「渦電流探傷試験、超音波探傷試験及び漏えい率試験に係る
日本電気協会の規格の技術評価に関する日本電気協会への
説明依頼事項(その1)」に対する回答(JEAC4207-2016)

令和2年12月11日
(一社)日本電気協会
原子力規格委員会

2. JEAC4207-2016「軽水型原子力発電所用機器の供用期間中検査における超音波探傷試験規程」に関する説明依頼質問

図-3200-10 突合せ溶接継手に対する走査範囲 (体積試験範囲の厚さが T の場合)

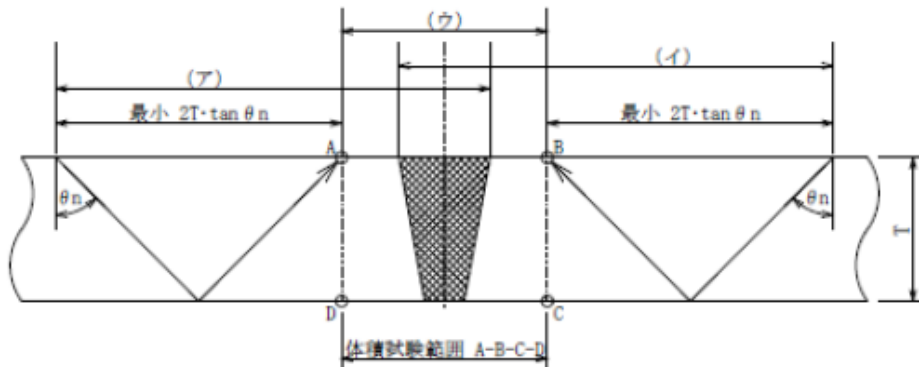
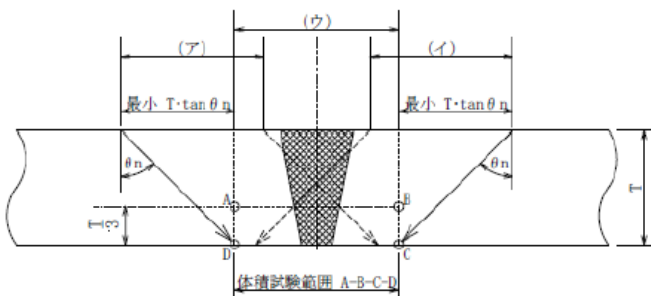
- 9) 「図-3200-10 突合せ溶接継手に対する走査範囲(体積試験範囲の厚さが T の場合)」の直射法で試験する場合において、走査範囲が(ア)及び(イ)の範囲では赤斜線で示す三角形の領域の超音波の伝播は1方向のみとなりますが、この妥当性について説明してください。また、一回反射法で試験する場合の(ア)の右端及び(イ)の左端の位置はそれぞれ B 点及び A 点に達していませんが、この妥当性についても説明してください(「図-4200-9 突合せ溶接継手に対する捜査範囲(体積試験範囲の厚さが T の場合)」についても同様)。

9) 「図-3200-10 突合せ溶接継手に対する走査範囲(体積試験範囲の厚さが T の場合)」の直射法で試験する場合において、走査範囲が(ア)及び(イ)の範囲では赤斜線で示す三角形の領域の超音波の伝播は1方向のみとなりますが、この妥当性について説明してください。また、一回反射法で試験する場合の(ア)の右端及び(イ)の左端の位置はそれぞれ B 点及び A 点に達していませんが、この妥当性についても説明してください(「図-4200-9 突合せ溶接継手に対する捜査範囲(体積試験範囲の厚さが T の場合)」についても同様)。

回答 9)

基本的な考え方として、溶接金属は2方向、隣接する熱影響部は1方向の探傷としています(3236 項、4245 項)。

これは従来(JEAG4207-1995 以降)から変更ありません。

図-3200-11 突合せ溶接継手に対する走査範囲 (体積試験範囲の厚さが $T/3$ の場合)

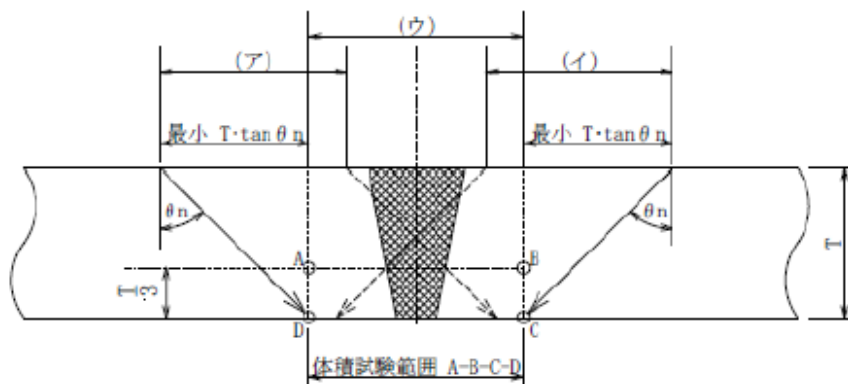
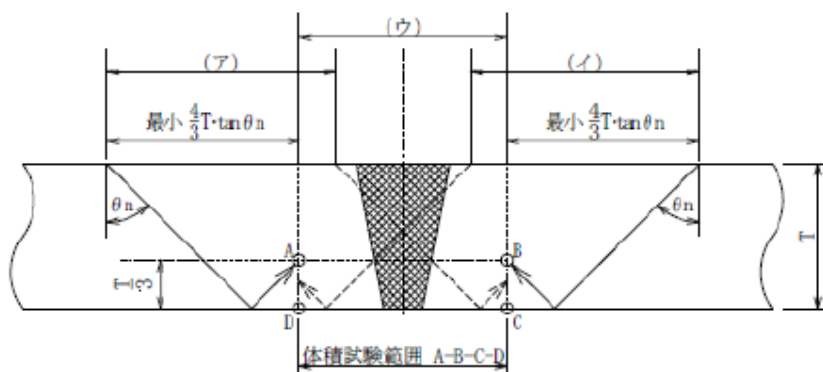
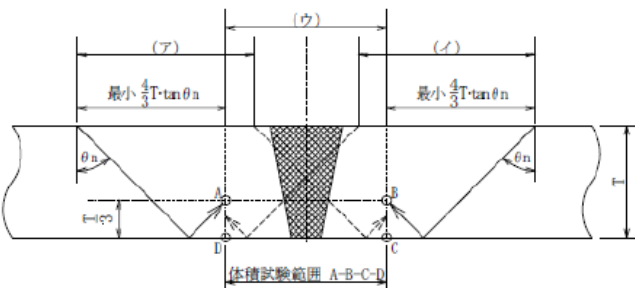
11) 「図-3200-11 突合せ溶接継手に対する走査範囲 (体積試験範囲の厚さが $T/3$ の場合)」の直射法で試験する場合及び一回反射法で試験する場合において、走査範囲 (ア) 及び (イ) の範囲と試験範囲 A-B-C-D の関係 (特に A、B 点) について説明してください ((ア) の右端及び (イ) の左端からの超音波がそれぞれ B 点、A 点に達していない。)

11) 「図-3200-11 突合せ溶接継手に対する走査範囲(体積試験範囲の厚さが $T/3$ の場合)」の直射法で試験する場合及び一回反射法で試験する場合において、走査範囲(ア)及び(イ)の範囲と試験範囲 A-B-C-D の関係(特に A、B 点)について説明してください((ア)の右端及び(イ)の左端からの超音波がそれぞれ B 点、A 点に達していない。)(「図-4200-10 突合せ溶接継手に対する走査範囲(体積試験範囲の厚さが $T/3$ の場合)」についても同様)。

回答 11)

A-B-C-D は維持規格で定められている検査体積を示しています。質問 9)にもある通り、溶接金属は2方向、隣接する熱影響部は1方向の探傷としています(3236 項、4245 項)。つまり(ア)の右端、(イ)の左端は、検査体積にある溶接金属について直射ビームが通過するように設定しています。

なお、現在審議を進めている改定版では、上記がわかりやすいような図に変更することを検討しています。

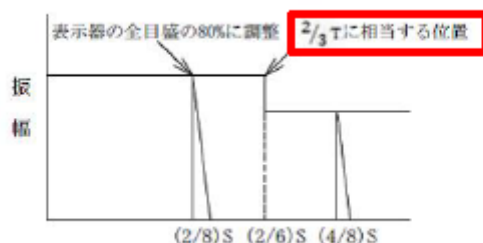
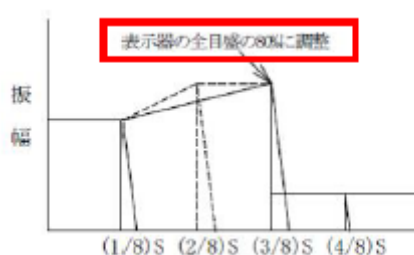
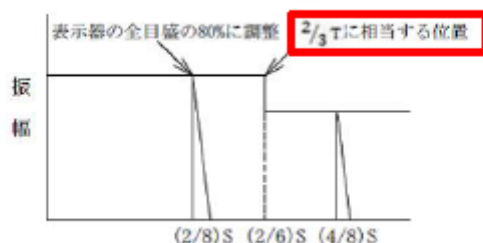
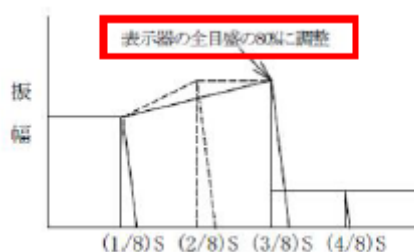
- 14) 「4200 配管の突合せ溶接継手」を縦波斜角で探傷する際に、「4252 基準感度の設定 (試験部の厚さが 25 mm 以下の場合) (図-4252-1)」において、「図-4252-1 突合せ溶接継手の基準感度の設定 (縦波斜角法で試験部の厚さが 25mm 以下の場合)」では、 $2/3T$ に相当する位置を境界に、 $T/2$ 位置の横穴及び内表面のノッチからのエコー高さで DAC 曲線とされています。

一方、「図-4251-1 突合せ溶接継手の基準感度の設定 (縦波斜角法では試験部の厚さが 25 mm を超える場合)」では、 $3/4T$ 位置の横穴があり、その位置を境界に横穴及び内表面のノッチからのエコー高さで DAC 曲線としています。

図-4251-1 も、測定値に基づくと、図の $(2/6)S$ 位置ではなく $(2/8)S$ 位置から右側は $(4/8)S$ 位置の振幅と同じにしない理由を説明してください (4331 (容器管台とセーフエンドとの異種金属突合せ溶接継手の場合)、4431 (SUS 鋳鋼の場合) も同様)。

- 14) 「4200 配管の突合せ溶接継手」を縦波斜角で探傷する際に、「4252 基準感度の設定 (試験部の厚さが 25 mm 以下の場合) (図-4252-1)」において、「図-4252-1 突合せ溶接継手の基準感度の設定 (縦波斜角法で試験部の厚さが 25mm 以下の場合)」では、 $2/3T$ に相当する位置を境界に、 $T/2$ 位置の横穴及び内表面のノッチからのエコー高さで DAC 曲線とされています。

一方、「図-4251-1 突合せ溶接継手の基準感度の設定 (縦波斜角法では試験部の厚さが 25 mm を超える場合)」では、 $3/4T$ 位置の横穴があり、その位置を境界に横穴及び内表面のノッチからのエコー高さで DAC 曲線としています。

図-4251-1 も、測定値に基づくと、図の $(2/6)S$ 位置ではなく $(2/8)S$ 位置から右側は $(4/8)S$ 位置の振幅と同じにしない理由を説明してください (4331 (容器管台とセーフエンドとの異種金属突合せ溶接継手の場合)、4431 (SUS 鋳鋼の場合) も同様)。

縦波探傷を用いた場合には、ノッチのような角部の反射効率 (エコー高さ) が大きく影響を受けます。つまり内面開口きずか内在きずかによって評価を分ける必要があります。

25 mm 以下の場合では、 $2/8S$ より右側をすべて内面開口欠陥として評価した場合には、放射源位置の測定誤差を考慮してもかなり広い範囲で内面開口欠陥として分類してしまうことになり、実際の放射源を適切に評価しているとは言い難いものになってしまいます。そこで維持規格での内面 $1/3$ 探傷の考え方を取り入れて $1/3T$ までを内面開口放射源と仮定することにしました。

25 mm を超える場合は、校正用横穴が設けられている位置に合わせた方が、DAC 線を描くときにわかりやすいため、 $3/8S$ までとしています。

図 4.1.2.3-1 試験体概略形状

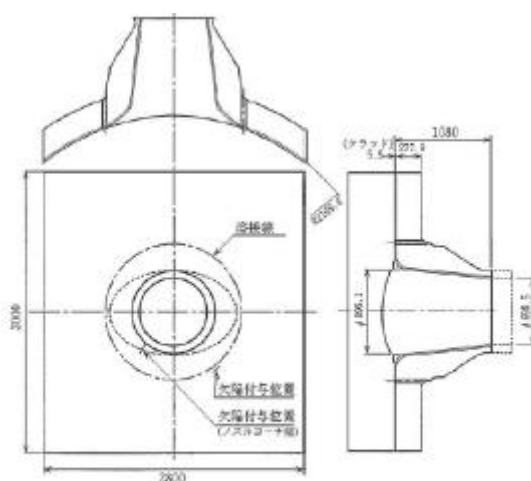
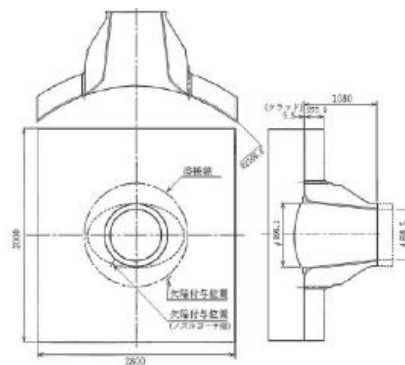
32) 「A-1223 端部エコー法」(4)において、「容器管台内面の丸みの部分を管台内面側から測定する場合であって、探触子が接触する面の直径が 698.5mm(管台内径)、管台内面の丸みの部分の曲率半径が 133mm のもの」とあるが、直径及び曲率半径を限定する理由を説明してください。

日本電気協会の変更前後比較表では「誤記訂正(898mm→698.5mm、UTS 報告書再確認)(正誤表発行済)」とあるが、正誤表では 698mm を正としています。UTS 報告書に記載された PWR の RPV 入口ノズルの試験体形状(下図)は、管台内面がテーパ状で胴の周方向断面では管台の胴内面側にも別の楕円状テーパが付いているので、管台内径 698.5mm では指定できません。また、管台内面の丸みの部分の曲率半径が 133mm も図では確認できないので妥当性を説明してください。

管台の丸みの部分の探傷方法を規定した 3420 項では、「管台内面の丸みの部分は、斜角法により容器の外表面又は内面から試験を行う。試験部への超音波の入射方向は、胴又は鏡の内径と管台の内径とが丸みで交わる部分を管台の内径にそって結んだ円(以下「管台のコーナ円」という)に対して接線方向又は法線方向のいずれかとする。」と規定しているが、上図の 2 段テーパ付き管台のような特殊形状の場合の探傷範囲と探傷方法を説明してください。

UTS で実証された範囲として、同報告書に記載の値を記載しています。正誤表では有効数値の観点でそこまでの記述は必要ないとして 698 としましたが、UTS 報告書との整合性に関する議論があり、報告書に記載の 698.5 としました。テーパ形状の部分の内径の記述としてのご指摘はその通りですが、他の記載がないため公称内径として記載しています。なお管台内面の丸みの部分の曲率半径については、表 4.8.3.12 に記載があります。

管台内面の丸みの部分を内面側から探傷する場合には、一般的には接線方向にビームを入射します。探傷範囲については維持規格で定めるものであり、JEAC4207 としては回答しかねます。

図-A-1400-2 タンデム法

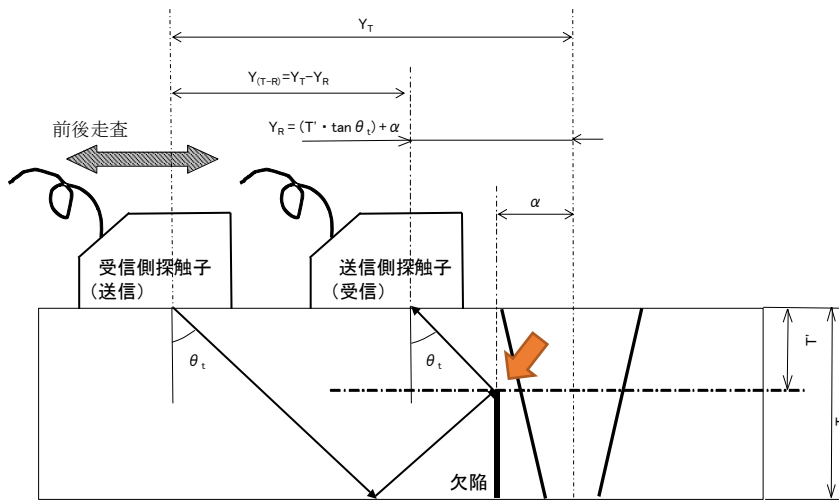
35) 「A-3620 タンデム法による測定」(2)の「a.受信側探触子の配置」(a)に規定する「深さ方向に設定する交点位置」について、「図-A-1400-2 タンデム法」を用いて説明してください。

「深さ方向に設定する交点位置」とは、図-A-1400-2 で示す T' (一点鎖線)の深さと、きず位置(α)の交点のことです。一般的には板厚(T)の中央($T'=0.5T$)に設定することで、きずの大きな深さを推定することができます。
